## Generelle Anregungen

## Räumliche Anregungen

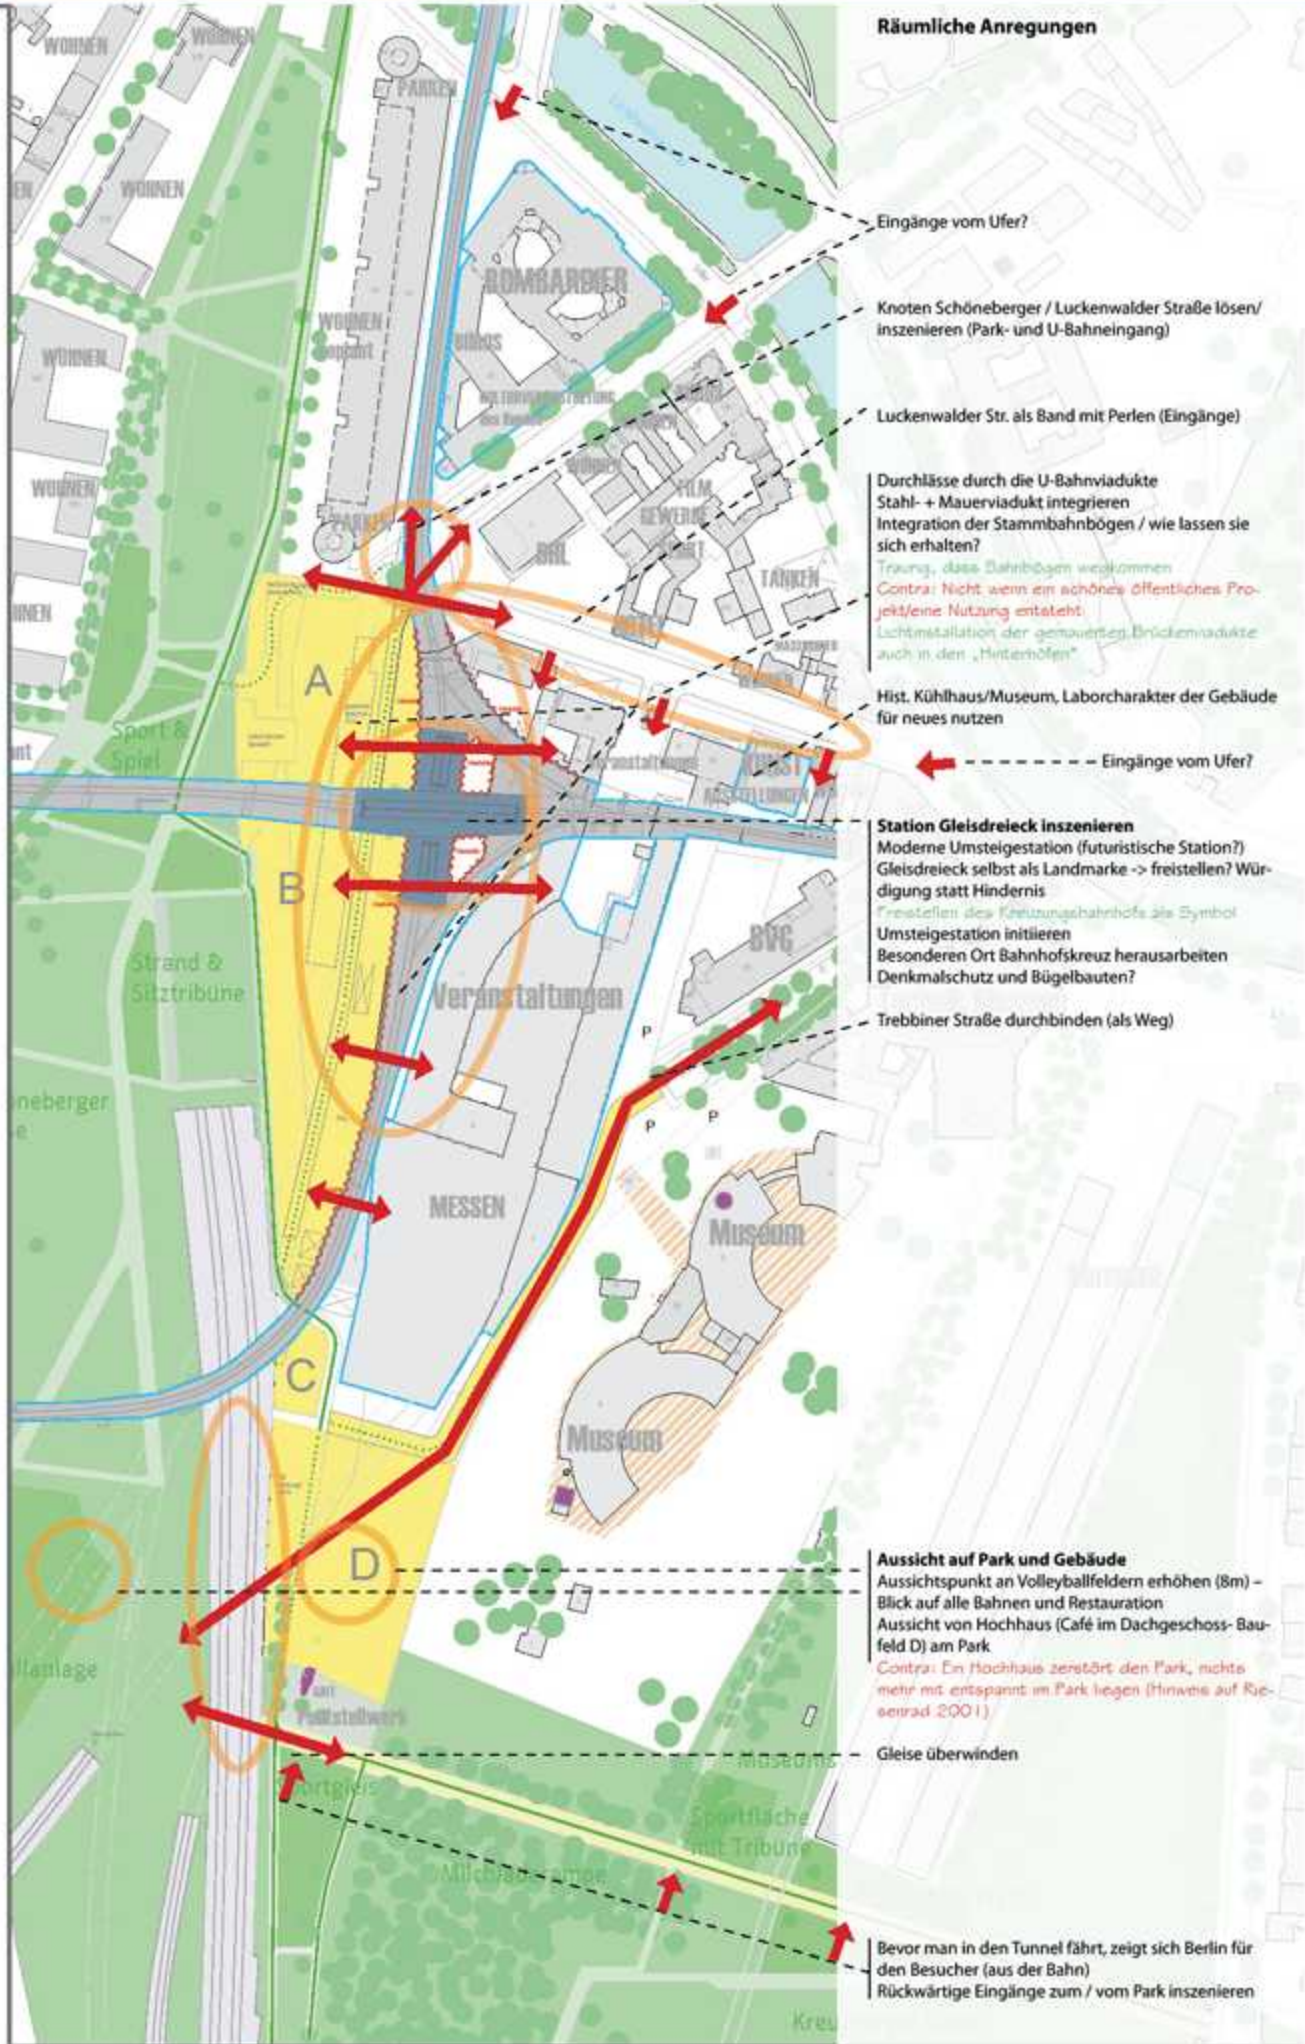
### Stadtterrasse

- Öffentliche Räume auf Ebene 0
- Fläche auf Ebene 1 nicht in Mental Map
- Stadtterrasse zum Park +1/+2 („Bikinireferenz“)

### Schaufenster für Kreative

- „Kreative“ (nicht Pioniere oder Etablierte) die repräsentieren wollen
- Contra: müssen die Pioniere weg, wenn sie Erfolg haben?
- Kreativquartier mit Schaufenster zum Park
- Startup Inkubator im Grünen – zentral

## Räumliche Anregungen

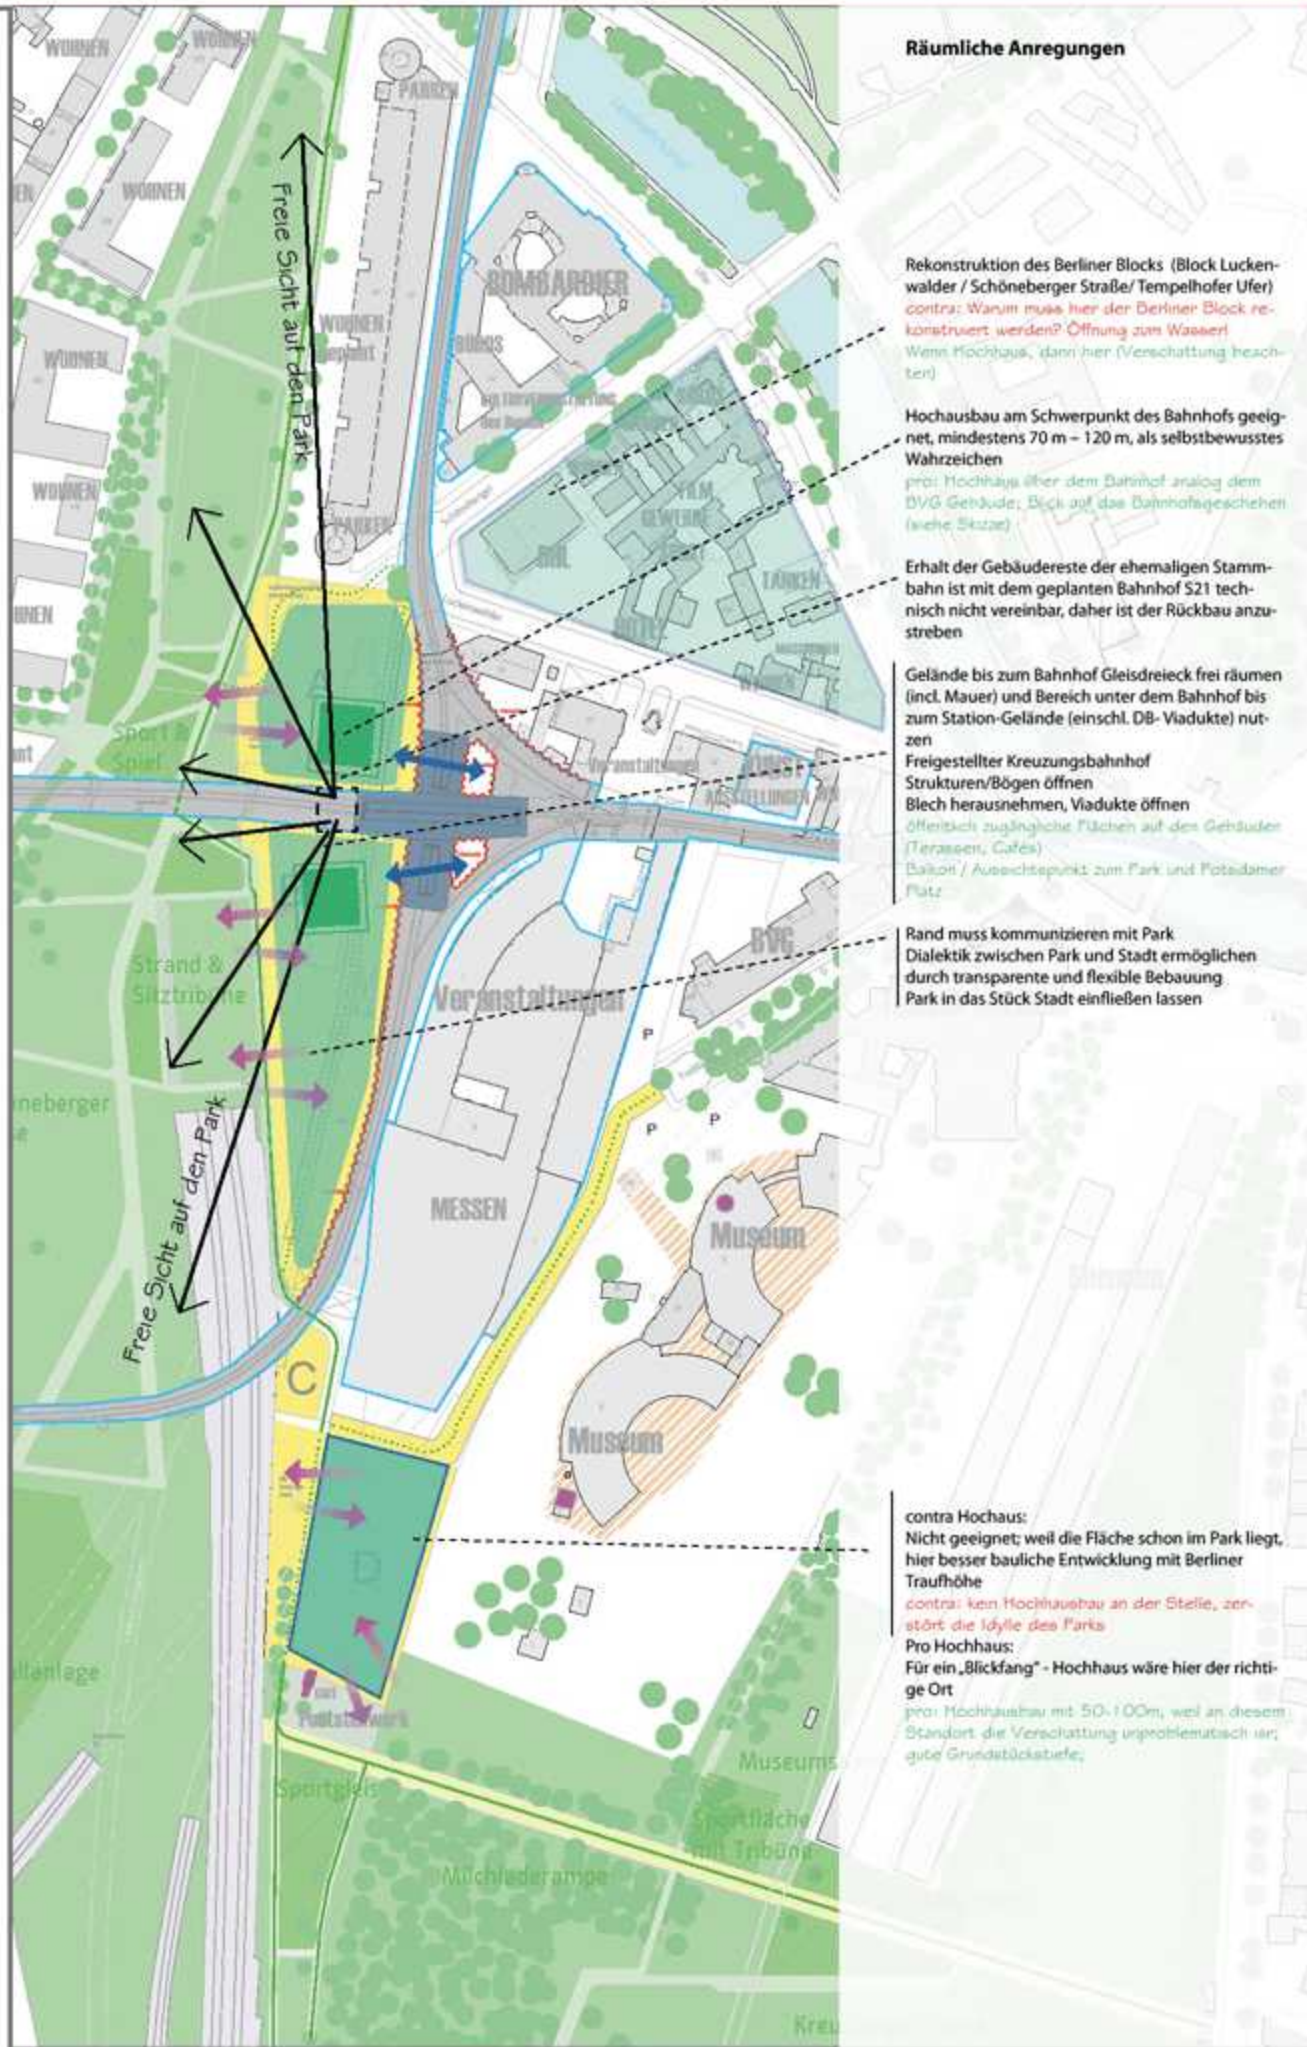
**Rekonstruktion des Berliner Blocks (Block Luckenwalder / Schöneberger Straße/ Tempelhofer Ufer)**  
**contra:** Warum muss hier der Berliner Block rekonstruiert werden? Öffnung zum Wasser!  
 Wenn Hochhaus, dann hier (Verschattung beachten)

**Hochhaus am Schwerpunkt des Bahnhofs geeignet, mindestens 70 m – 120 m, als selbstbewusstes Wahrzeichen**  
**pro:** Hochhaus über dem Bahnhof analog dem BVG Gebäude; Blick auf das Bahnhofsgebiet (siehe Skizze)

**Erhalt der Gebäudereste der ehemaligen Stammbahn ist mit dem geplanten Bahnhof S21 technisch nicht vereinbar, daher ist der Rückbau anzustreben**

**Gelände bis zum Bahnhof Gleisdreieck frei räumen (incl. Mauer) und Bereich unter dem Bahnhof bis zum Station-Gelände (einschl. DB-Viadukte) nutzen**

**Freigestellter Kreuzungsbahnhof Strukturen/Bögen öffnen**  
**Blech herausnehmen, Viadukte öffnen**  
**öffentlich zugängliche Flächen auf dem Gebäude (Terrassen, Cafés)**  
**Balkon / Aussichtspunkt zum Park und Potsdamer Platz**

**Rand muss kommunizieren mit Park**  
**Dialektik zwischen Park und Stadt ermöglichen durch transparente und flexible Bebauung**  
**Park in das Stück Stadt einfließen lassen**

**contra Hochhaus:**  
 Nicht geeignet; weil die Fläche schon im Park liegt, hier besser bauliche Entwicklung mit Berliner Traufhöhe  
**contra:** kein Hochhausbau an der Stelle, zerstört die Idylle des Parks

**Pro Hochhaus:**  
 Für ein „Blickfang“ - Hochhaus wäre hier der richtige Ort  
**pro:** Hochhausbau mit 50-100m, weil an diesem Standort die Verschattung unproblematisch ist; gute Grundstücksgröße

## Räumliche Anregungen

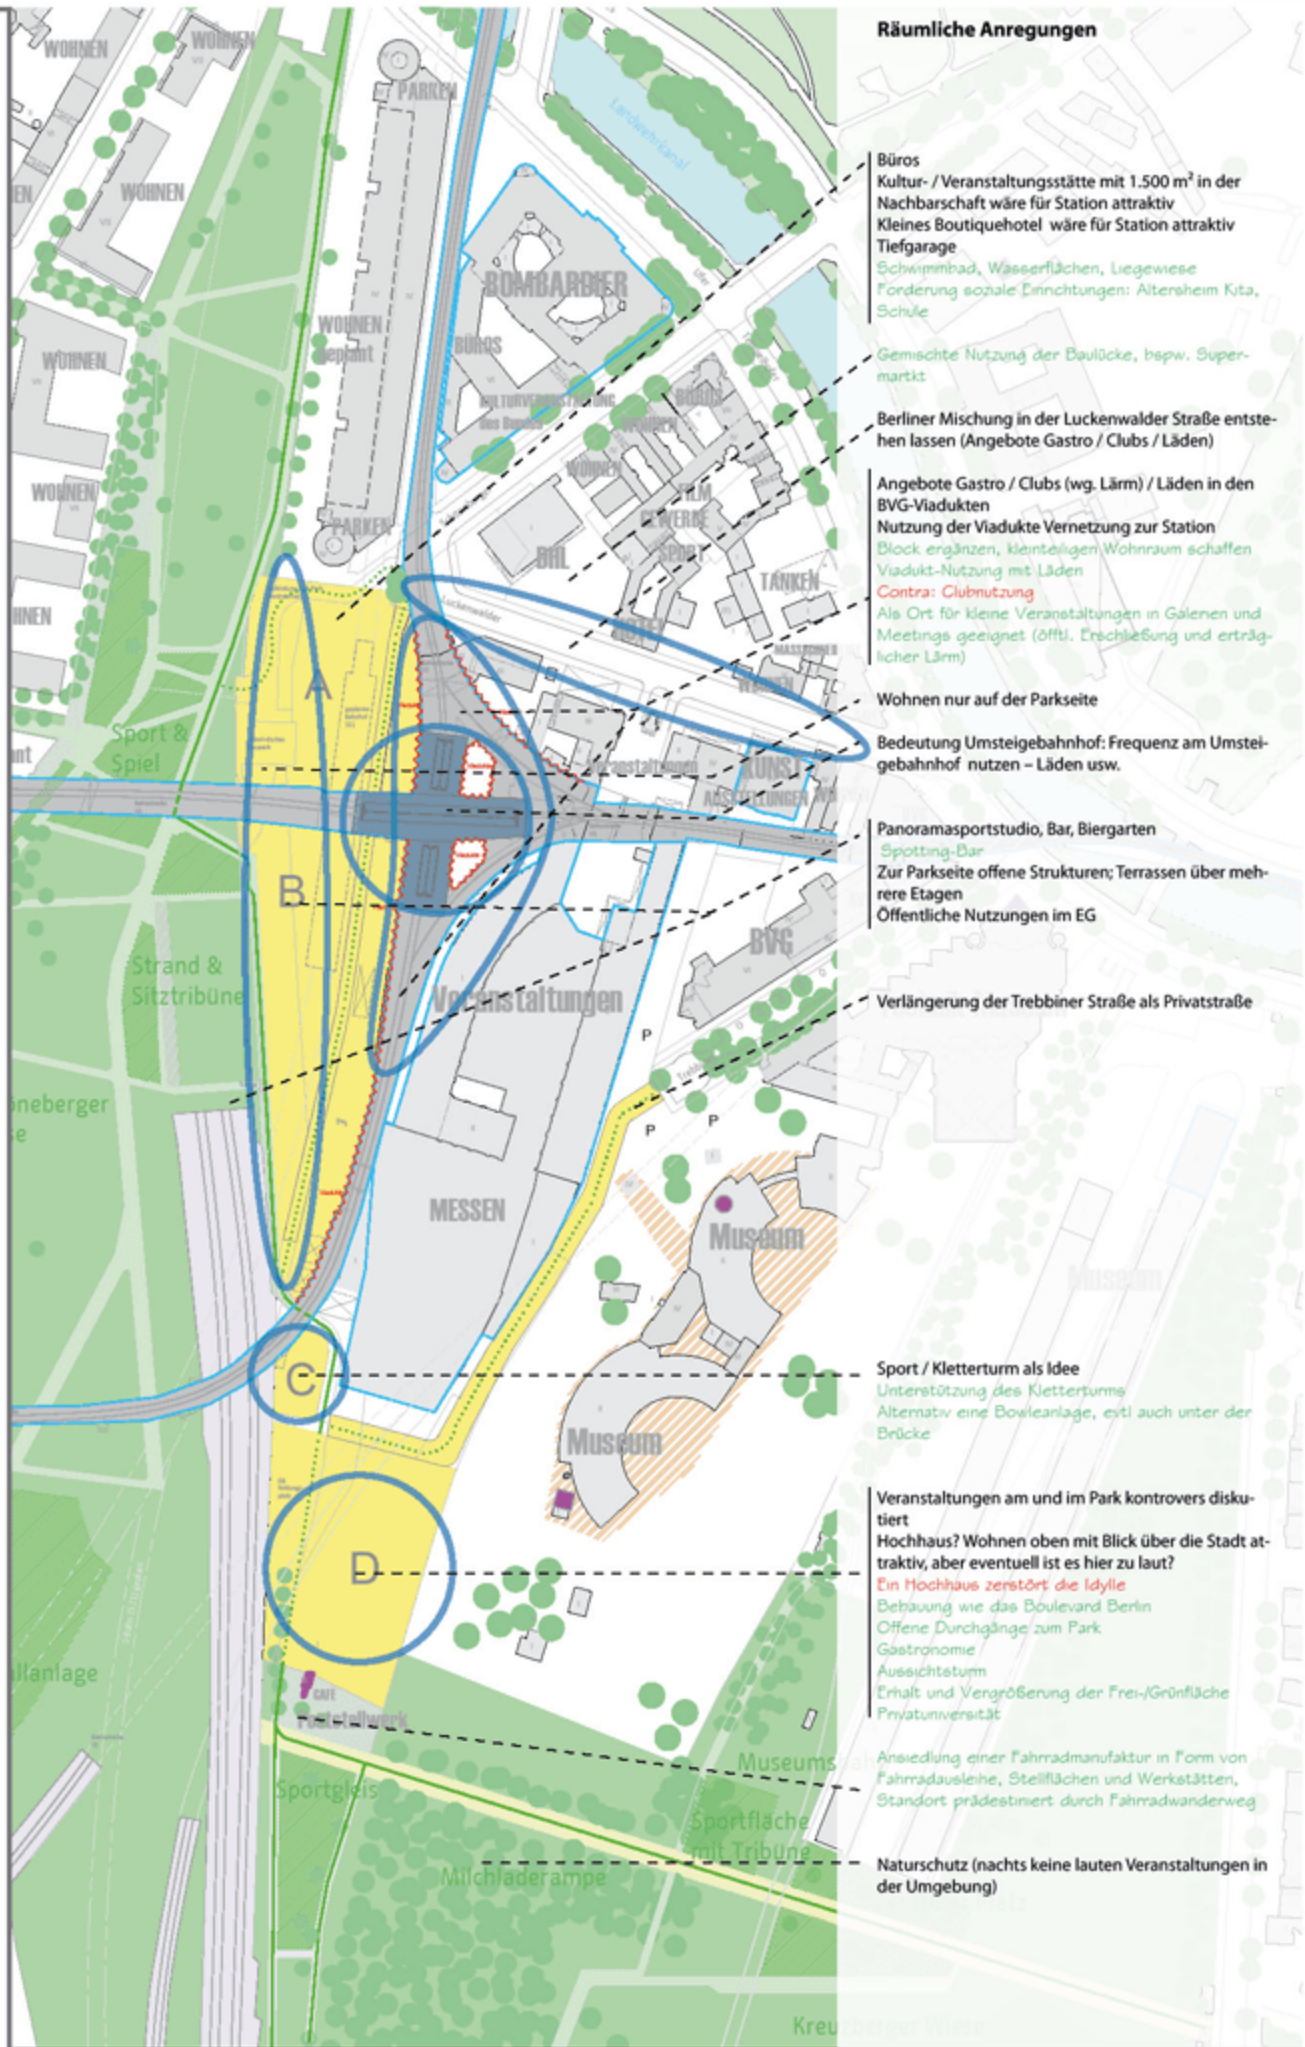
Büros Kultur- / Veranstaltungsstätte mit 1.500 m<sup>2</sup> in der Nachbarschaft wäre für Station attraktiv  
Kleines Boutiquehotel wäre für Station attraktiv  
Tiefgarage  
Schwimmbad, Wasserflächen, Liegewiese  
Förderung soziale Einrichtungen: Altersheim Kita, Schule

Gemischte Nutzung der Baulücke, bspw. Supermarkt

Berliner Mischung in der Luckenwalder Straße entstehen lassen (Angebote Gastro / Clubs / Läden)

Angebote Gastro / Clubs (wg. Lärm) / Läden in den BVG-Viadukten  
Nutzung der Viadukte Vernetzung zur Station  
Block ergänzen, kleinteiligen Wohnraum schaffen  
Viadukt-Nutzung mit Läden  
Contra: Clubnutzung  
Als Ort für kleine Veranstaltungen in Galerien und Meetings geeignet (öfftl. Erschließung und erträglicher Lärm)

Wohnen nur auf der Parkseite

Bedeutung Umsteigebahnhof: Frequenz am Umsteigebahnhof nutzen – Läden usw.

Panoramasportstudio, Bar, Biergarten

Spotting-Bar  
Zur Parkseite offene Strukturen; Terrassen über mehrere Etagen  
Öffentliche Nutzungen im EG

Verlängerung der Trebbiner Straße als Privatstraße

Sport / Kletterturm als Idee  
Unterstützung des Kletterturms  
Alternativ eine Bowleanlage, evtl auch unter der Brücke

Veranstaltungen am und im Park kontrovers diskutiert  
Hochhaus? Wohnen oben mit Blick über die Stadt attraktiv, aber eventuell ist es hier zu laut?  
Ein Hochhaus zerstört die Idylle  
Bebauung wie das Boulevard Berlin  
Offene Durchgänge zum Park  
Gastronomie  
Aussichtsturm  
Erhalt und Vergrößerung der Frei-/Grünfläche  
Privatuniversität

Ansiedlung einer Fahrradmanufaktur in Form von Fahrradleihe, Stellflächen und Werkstätten, Standort prädestiniert durch Fahrradwanderweg

Naturschutz (nachts keine lauten Veranstaltungen in der Umgebung)
